Projet d'aménagement de nouveaux bassins d'eau de procédé et de sédimentation à la mine de Mont-Wright à Fermont

Rapport d'enquête et d'audience publique

Bureau
d'audiences
publiques sur
l'environnement

Avril 2018

Figure 7 L'évaluation des teneurs de fond dans les eaux souterraines, localisation des sondages, secteur du bassin B+

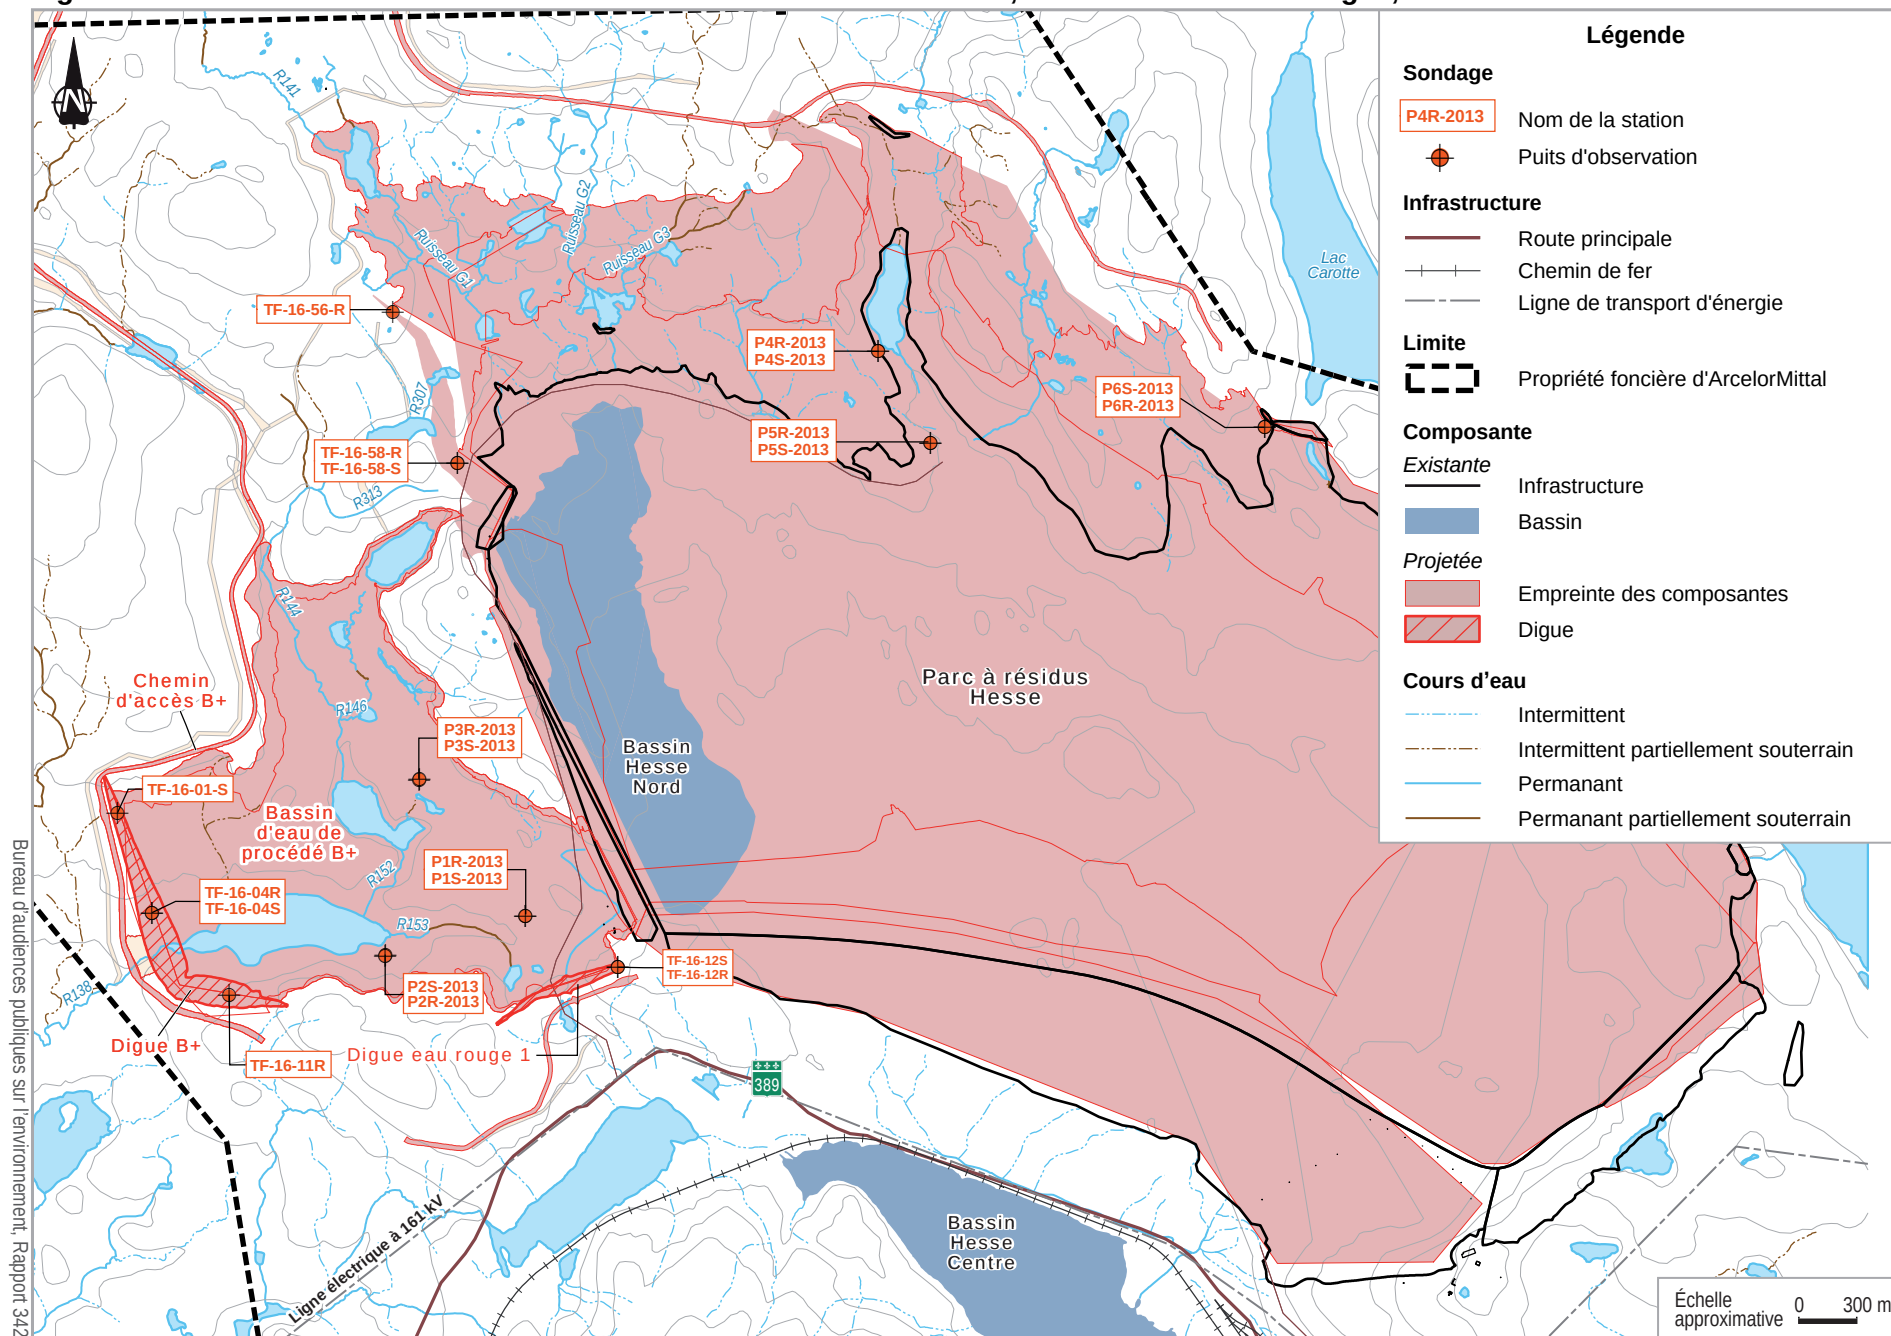
Le pH mesuré en 2013, 2014 et 2016 dans les puits d'observation situés dans le roc varie de 5,8 à 7,47, mais il est particulièrement élevé, entre 11,9 et 12,73, dans quatre puits (P4R-2013, P5R-2013, P6R-2013 et TF-16-4-R) (figure 7). Le promoteur pense que ces pH élevés proviennent d'un développement incomplet des puits (présence de fluide de forage), car, en 2014, le puits P6R-2013 présentait une valeur bien plus faible que celle de 2013 (7,39 en 2014 par rapport à 11,9 en 2013), les autres puits n'ayant pu être échantillonnés. Le pH de l'eau souterraine dans le till est en moyenne un peu plus bas que dans le roc avec des valeurs variant de 5,42 à 7,49. La conductivité électrique dans le roc varie de 35 µS/cm à 4 232 µS/cm, tandis que dans le till, elle est moins variable, allant de 39 à 430 µS/cm (PR3.1, p. 7-121 et 7-122 ; PR5.1.1, annexe H, p. 16 à 18).

concentration de 300 mg/l, excédant le seuil d'alerte pour ce paramètre. En général, les concentrations en sulfates sont plus élevées dans le roc que dans le till. Les valeurs de bicarbonates varient de 10,8 à 715 mg/l dans le roc et de 11,4 à 194 mg/l dans le till. Pour les carbonates, c'est l'eau du puits P4R-2013, foré dans le roc sous l'agrandissement du parc Hesse, échantillonnée à l'automne de 2013, qui est la plus riche, à 350 mg/l (figure 7) (*ibid.*).

Figure 8 L'évaluation des teneurs de fond dans les eaux souterraines, localisation des sondages, secteur du parc NO

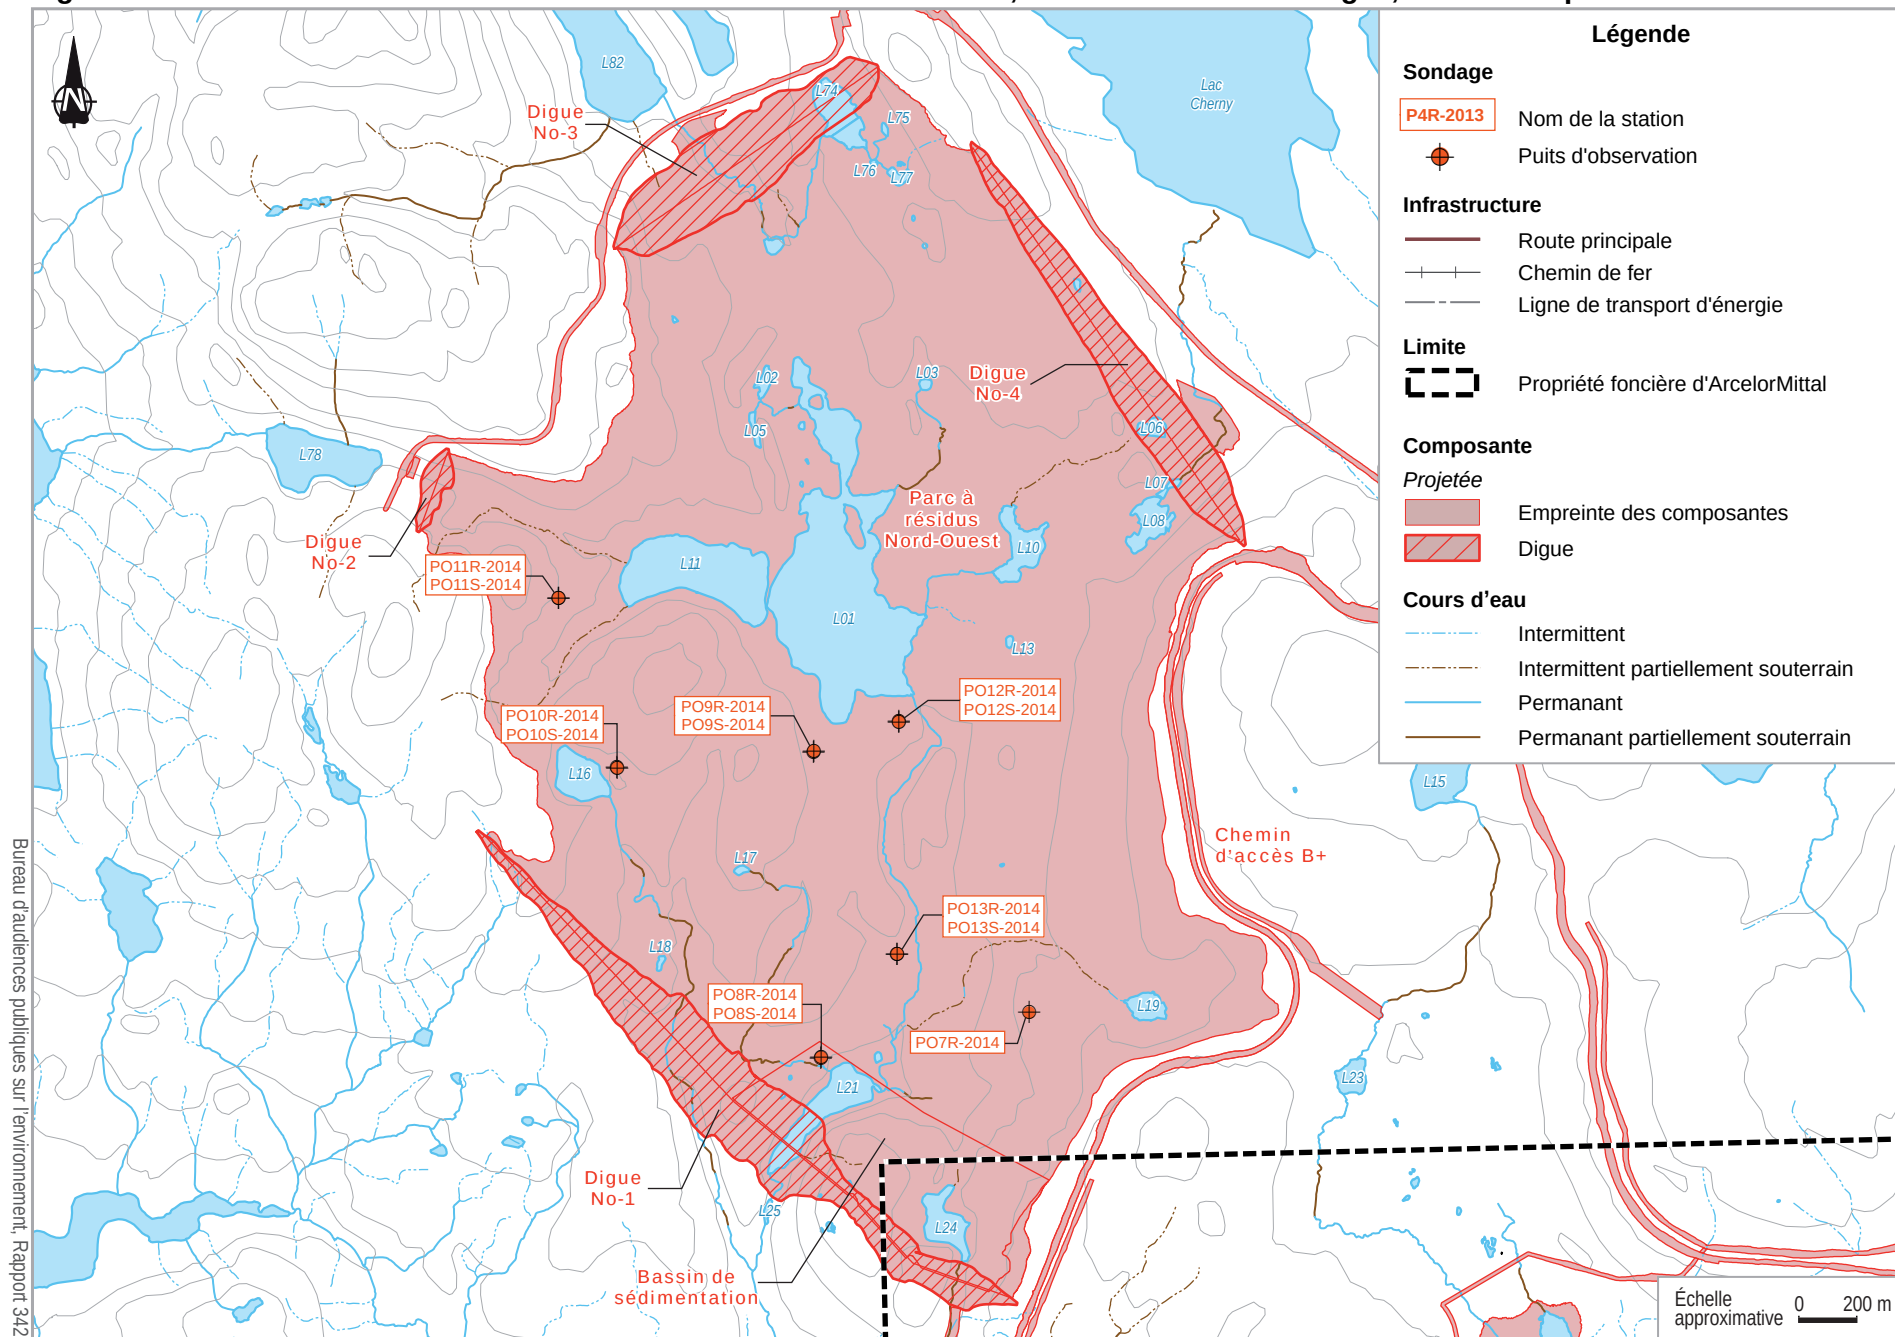
Dans les puits d'observation, à l'emplacement du futur parc Nord-Ouest, les valeurs de pH varient de 5,21 à 9,78 pour l'eau prélevée dans le till et de 6,33 à 10,60 dans le socle rocheux (figure 8). La conductivité mesurée au laboratoire varie de 20 µS/cm à 227 µS/cm. Une certaine corrélation entre le pH et la conductivité est notée par le promoteur. Les concentrations en calcium mesurées en 2014 et en 2016 varient de 0,25 à 22,6 mg/l, celles en magnésium de 0,04 mg/l à 0,95 mg/l, celles pour le sodium de 0,55 mg/l à 44,5 mg/l et celles pour le potassium de moins de 0,5 mg/l à 7,3 mg/l (PR5.1.1, annexe H, p. 17 et 18, annexe 2, tableaux 18 et 19).

Pour les sulfures totaux, les bromures, les fluorures et les nitrites et nitrates, seulement quelques détections ont été obtenues sur les 24 échantillons. Les résultats sont bien en deçà des seuils d'alerte, à l'exception d'une mesure de nitrites faite en 2016 (PO12S-2014), où la valeur de 0,51 mg/l est bien au-delà du seuil de 0,03 mg/l (figure 8) (*ibid.*).
